## 改善箇所説明図

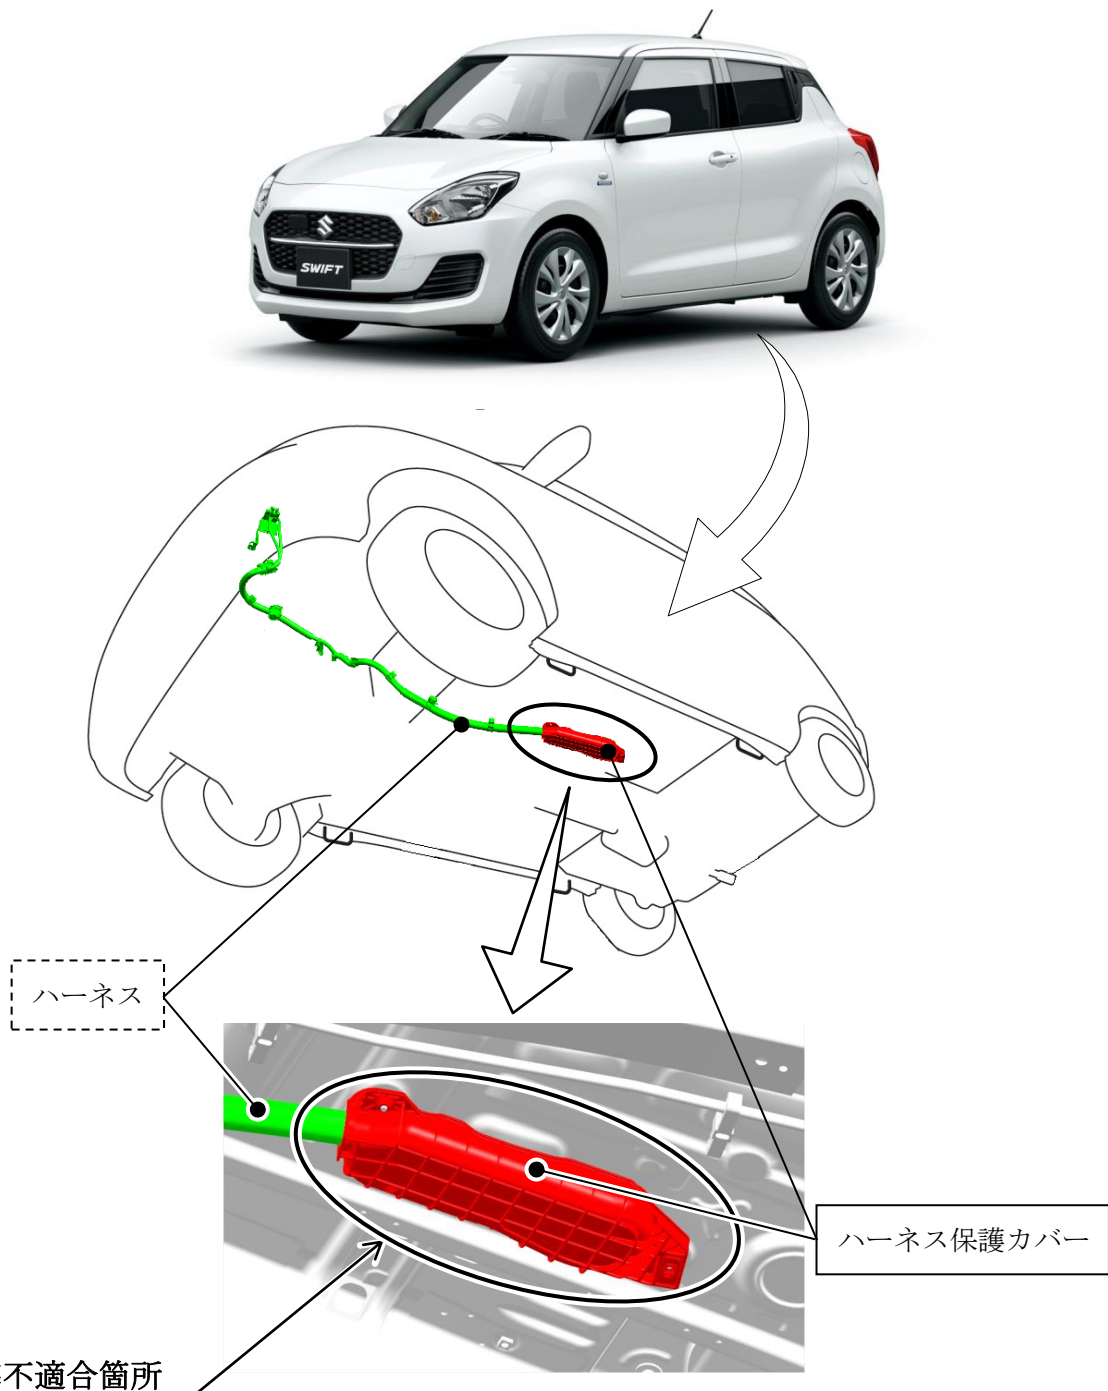
補助電源モジュールに接続されるハーネスにおいて、作業指示書が不適切なため、車両床下のハーネス保護カバーが組み付けられていないものがある。そのため、走行時の飛び石等により当該ハーネスが断線し、充電できなくなり、そのまま使用を続けると、鉛バッテリーが上がり、最悪の場合、エンストや始動不能に至るおそれがある。

全車両、当該ハーネスを点検し、損傷が認められる場合はハーネスを新品に交換し、ハーネス保護カバーを組み付ける。損傷が認められない場合は、ハーネス保護カバーを組み付ける。

識別： ID プレートに黄色のシールを貼付する。
